Vedr. tillæg nr. 18 til Herning Kommunes Spildevandsplan 2009-20

Spildevandsplan 2009-2020: Tillæg 18

Vind

BILAG 1

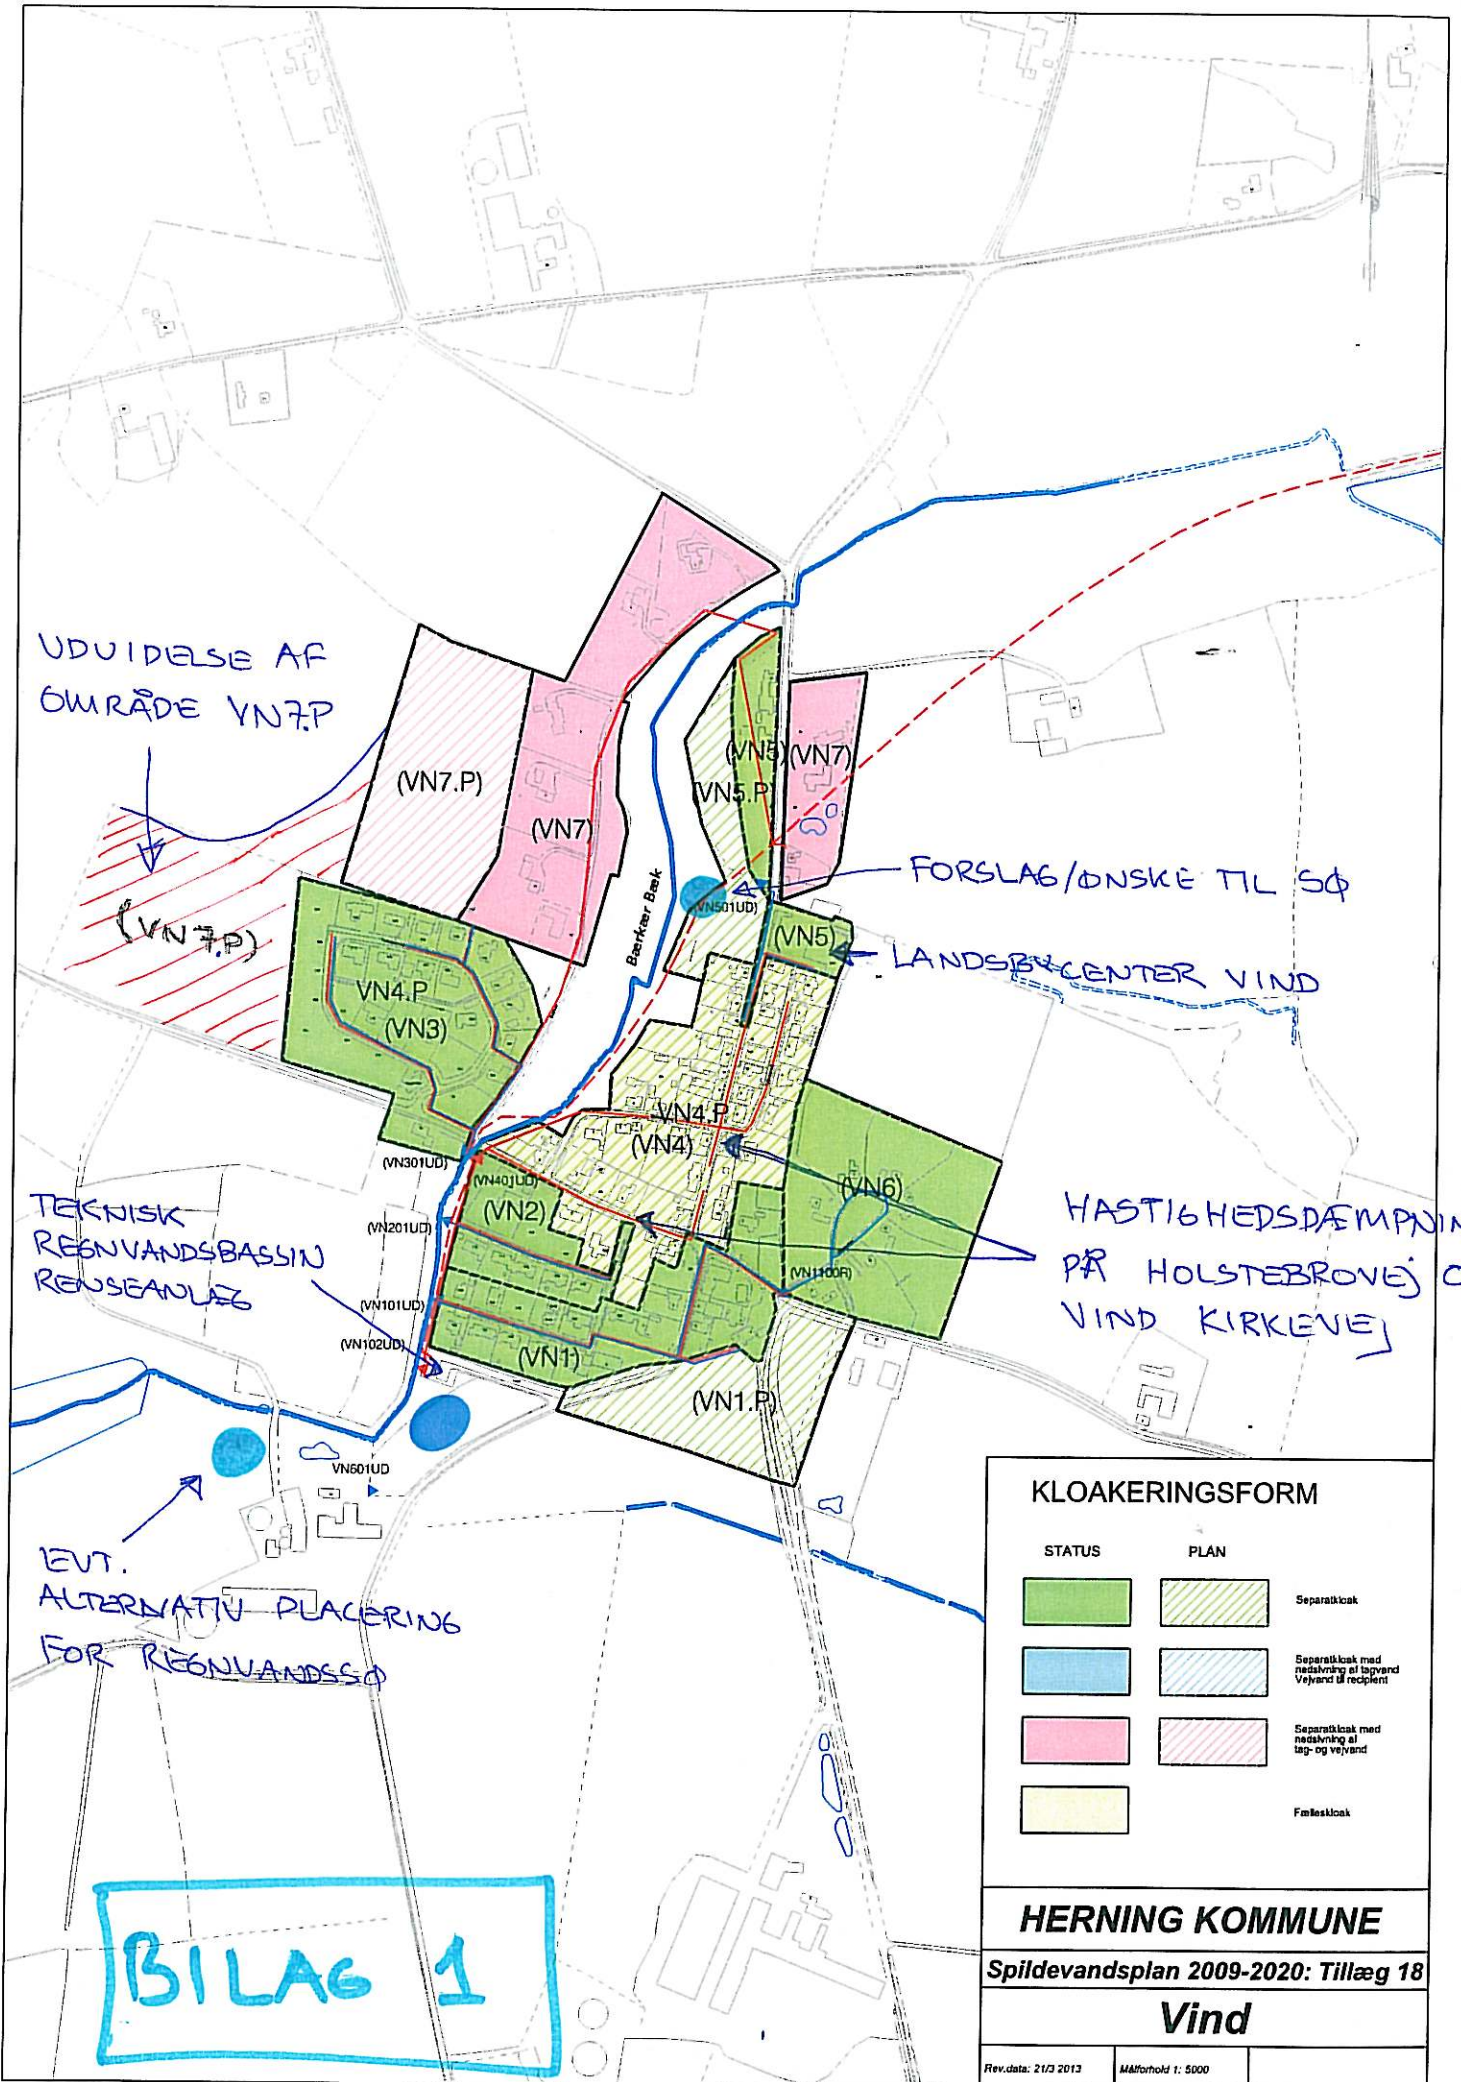
Foreningen ønsker etableret en regnvandssø i engarealet omkring Bærkær Bæk mellem Holstebrovej og Bærkær, vest for LandsbyCenter Vind.

Udviklingsplanen illustrerer en mulighed for at etablere en sø vest for LandsbyCenter Vind, mellem Holstebrovej og Bærkær. Området er i privat eje, men berørte lodsejere er villige til at finde en løsning. Se <http://www.herning.dk/media/1919018/Udviklingsplan-Vind.pdf> og vedlagte bilag 1.

Vind Sogns Borgerforening ønsker, med opbakning fra et enigt borgermøde, at der etableres en regnvandssø i engen ved Bærkær Bæk, vest for LandsbyCenter Vind, således området omdannes til rekreativt areal, jf. kommuneplanrammerne, med sø, stier og opholdsarealer.

Jf. kortmaterialet ønsker Herning Vand at etablere regnvandssø på en mark ved Ørnhøjvej, syd for Vind, mellem den nedlagte genbrugsplads og ejendommen Gammelvind. Ejendommens ejer udtrykte på borgermøde den 10.10., at han ikke ønsker at der etableres en stor regnvandssø tæt på hans ejendom, der på nogle tidspunkter af året måske vil henligge som tilgroet sumpet område.

Vind Sogns Borgerforening støtter, med opbakning fra et enigt borgermøde, Lars Gammelvind i, at der ikke skal etableres regnvandssø ved ejendommen Gammelvind, men at mest muligt regnvand ledes til regnvandssø vest for LandsbyCenter Vind, samt at der etableres et teknisk regnvandsbassin (betonbassin) i eller ved den nuværende pumpestation (gammelt renseanlæg).

Evt. etableres en mindre dominerende regnvandssø med hævet vandspejl, som ikke risikerer at henligge som tilgroet sumpet område, placeret vest for ejendommen, så den ikke er synlig fra Ørnhøjvej.

Jf. kortmaterialet udlægges et område VN7.P, vest for Bærkær (VN7) til nyt separatkloakeret område med nedsivning af tag- og regnvand. Området ønske udvidet til også at omfatte et område vest for Tranebærvej, nord for Vind Kirkevej, idet den naturlige byudvikling vil ske her og adgangen til området vest for Bærkær skal ske herfra. Se bilag 1.

Vind Sogns Borgerforening ønsker, med opbakning fra et enigt borgermøde, at der udlægges nyt separatkloakeret område vest for Tranebærvej, nord for Vind Kirkevej i tilknytning til området VN7.P, vest for Bærkær.
